„VN Olomouc – rekonstrukce ohradní zdi barokní zahrady“
ev.č. zakázky zhotovitele:Z2024-044444, ev.č.akce objednatele:107V752002418

Evidenční list změny vzniklé v průběhu realizace stavby

Smlouva o dílo (SoD) č: 2-203/2024-1470 ze dne 02. 12. 2024

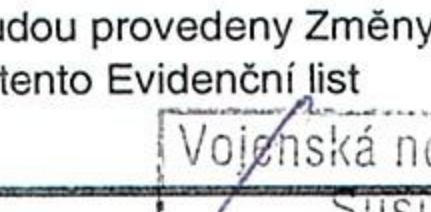
Změnový list je z důvodu dodatečné instalace elektrorozvaděče do severní stěny zdi ohradní zdi z vnitřní strany. Aktuální požadavek vznikl z napojení nově budovaných bran na zdroj elektrické energie a provedení ovládacích kabelů pro zajištění bezpečného chodu bran. Požadavek na realizaci byl vznesen ze strany objednatele z důvodu bezpečnosti a ochrany majetku při užívání objektu po dobu výstavby III Etapy ve, které byl původně elektrotrozvaděč navržen. Tyto změny nebyly předem známy a je nutné v rámci zdárného dokončení celé akce jejich realizace.
